Asunto: Aclaración sobre el cómputo de edificabilidad de la Parcela 6.4 del PERI de San Cristóbal.

ESQUEMA DE CÓMPUTOS

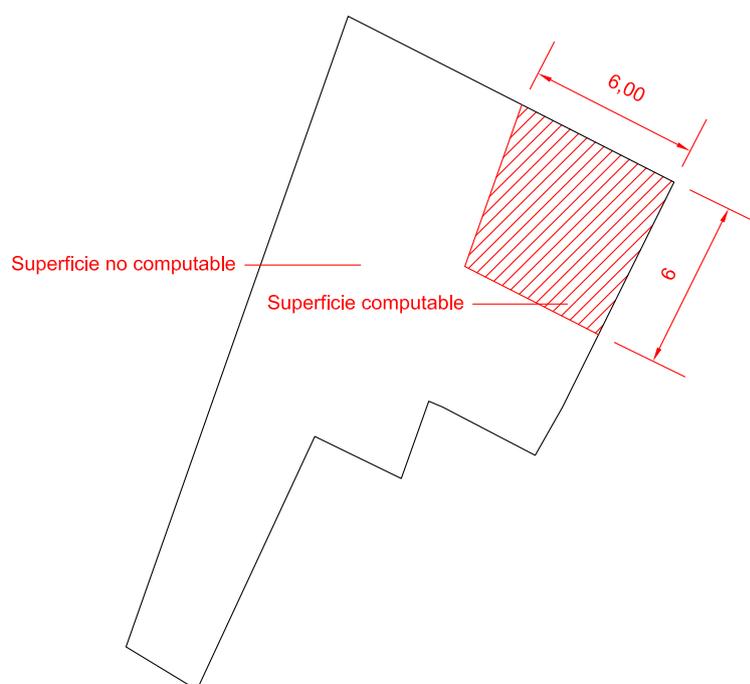
"Duda en relación al cómputo de la edificabilidad en la parcela del concurso de Almería XXI: Debido al desnivel existente en la parcela frente a la calle Covadonga, el primer nivel de forjado sobre rasante, parte se considera planta baja y la otra parte sótano. En relación al cómputo de la edificabilidad de la parcela objeto de la licitación, sería necesario aclarar hasta qué profundidad se podría considerar planta baja en la fachada a la calle Covadonga, frente a la calle Uva, y computar superficie edificable"

El criterio que se aplicó en la última licencia otorgada dentro de la UA-34 (parcela 6.3) se apoyó en la diferencia de plantas y niveles que establece el Plan Especial para las distintas parcelas.

Por tanto, en la planta a nivel 0 de la Calle Covadonga se debería computar como planta baja el trapecio establecido en el plano P.2 del Plan Especial del AMUR-UA-34, y se debería considerar como planta sótano el resto de la planta (no computando a efectos de edificabilidad).

Se adjunta esquema explicativo de lo indicado.
